Ministerio de Infraestructura y Transporte
Aeropuerto Internacional Rosario
"Islas Malvinas"

Ref. Licitación Pública N° 11/2017

Objeto: EJECUCIÓN NUEVA TERMINAL DE PASAJEROS - PRIMERA ETAPA - AEROPUERTO INTERNACIONAL DE ROSARIO

CIRCULAR ACLARATORIA N° 13 – CON CONSULTA

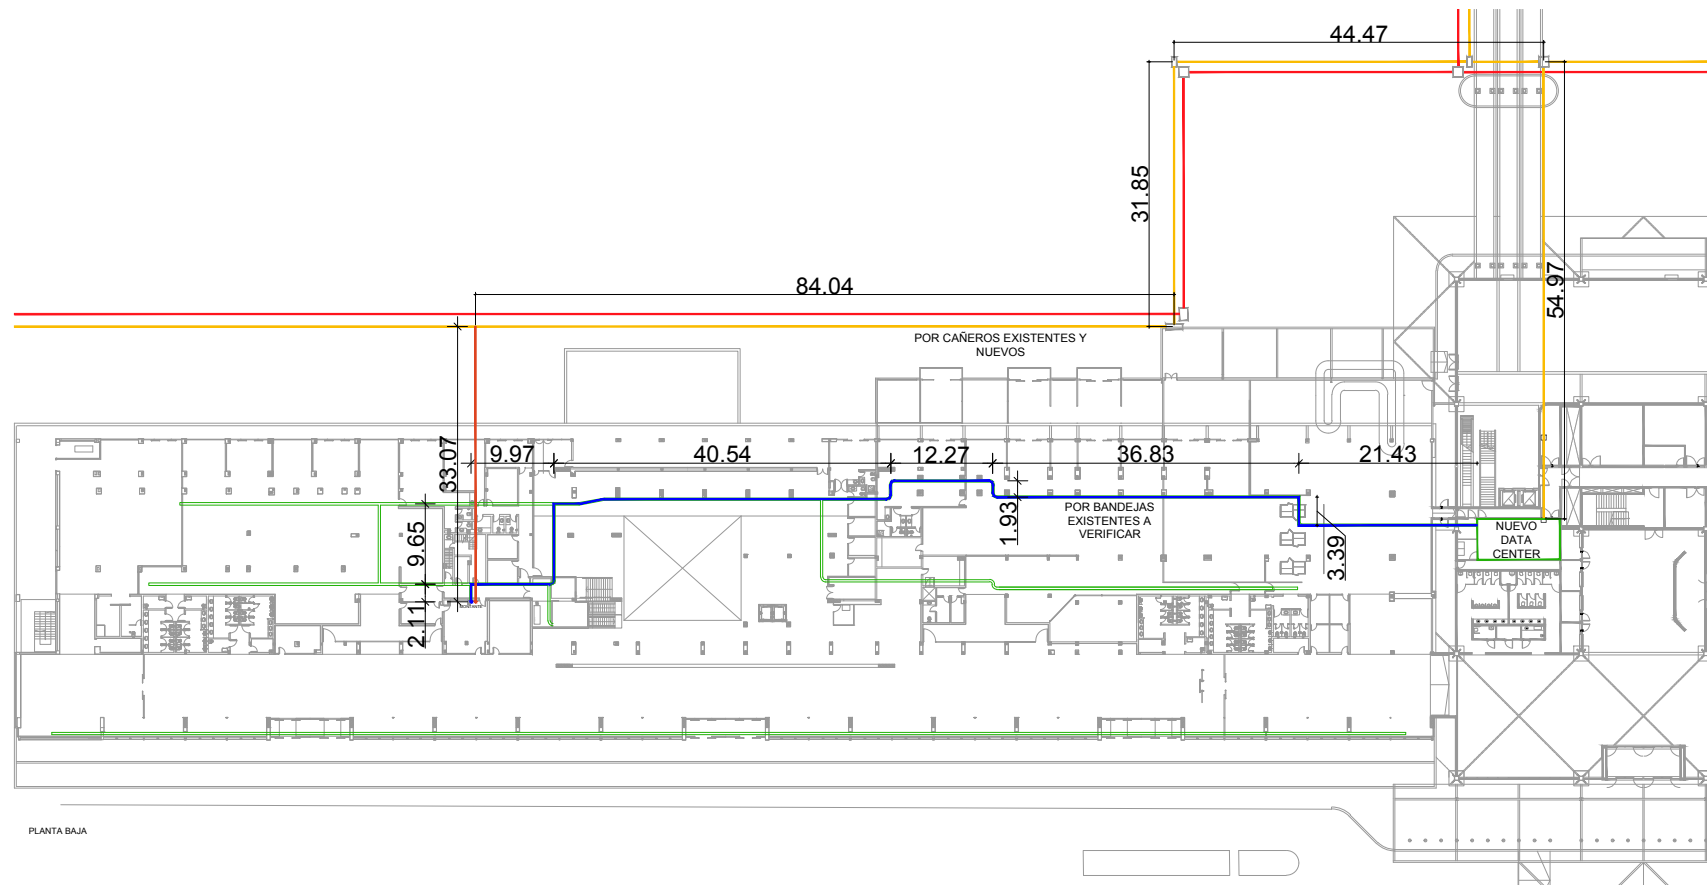
5. Consulta: En el pliego hay diferencias entre la cantidad de racks que recorre la fibra de AIR para la PB, en TABLAS DE FUSIONADO específicamente TABLAS DE FUSIONADO – AIR PLANTA BAJA figuran 6 racks COM01, AIR01, PIVOT, AIR02, AIR03, ADUANA y regresa a COM01, en cambio en DIAGRAMA CABLEADO ANILLO FO MULTIMODO 24 HILOS – AIR sólo figuran 5 racks no figura PIVOT para lo que sería PB pero figura en el recorrido de 1er y 2do Piso. Por otro lado la canalización para el Pivot figura en PB y desde este directo al DC, lo que cambia los recorridos y por consecuencia la cantidad de metros de fibra a instalar. Por favor, confirmar qué debe considerarse.

Respuesta: En planta Baja son 6 Gabinetes incluyendo en el recorrido al PIVOT, el recorrido necesario para darle conectividad redundante es el que figura en el esquema adjunto. Si la canalización llega por el primer piso deberán usar la canalización existente.

PLANTA BAJA

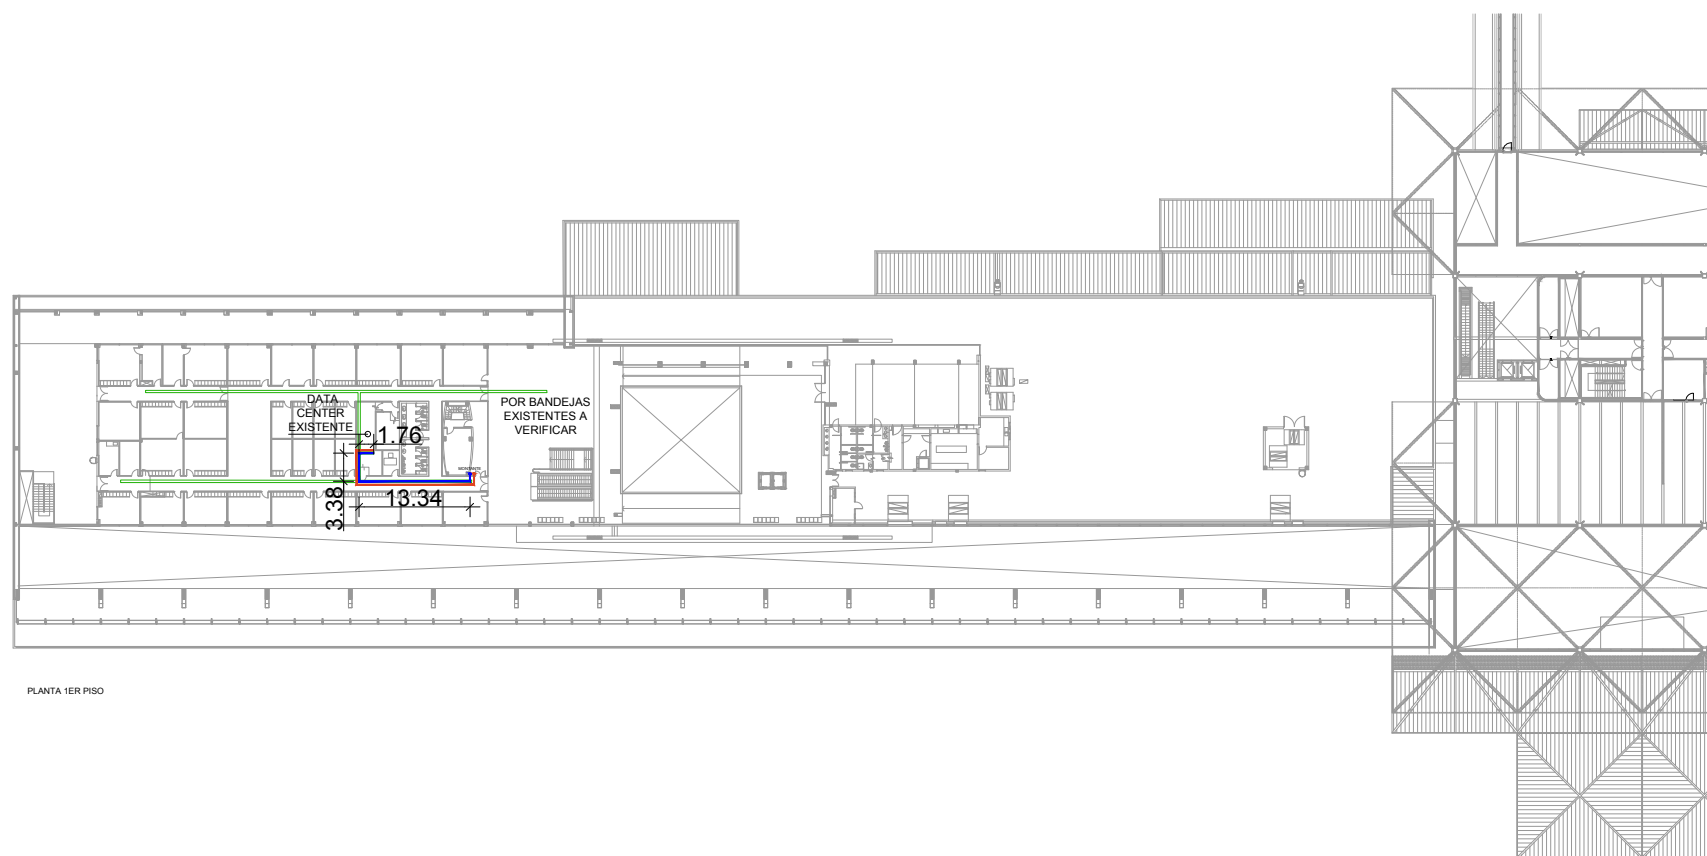
7. Consulta: Es difícil entender el recorrido de las FO de 1er y 2do Piso de los planos parecería que hay una fibra para el 1er Piso y otra para el 2do Piso, por los recorridos y montantes por las que suben y bajan, en cambio en las tablas y los esquemas 1er y 2do Piso están unidas, por favor aclarar.

Respuesta: El anillo de 1er y 2do piso es uno solo y el recorrido debe ser como la planilla adjunta y como figura en las tablas de Fusionado.
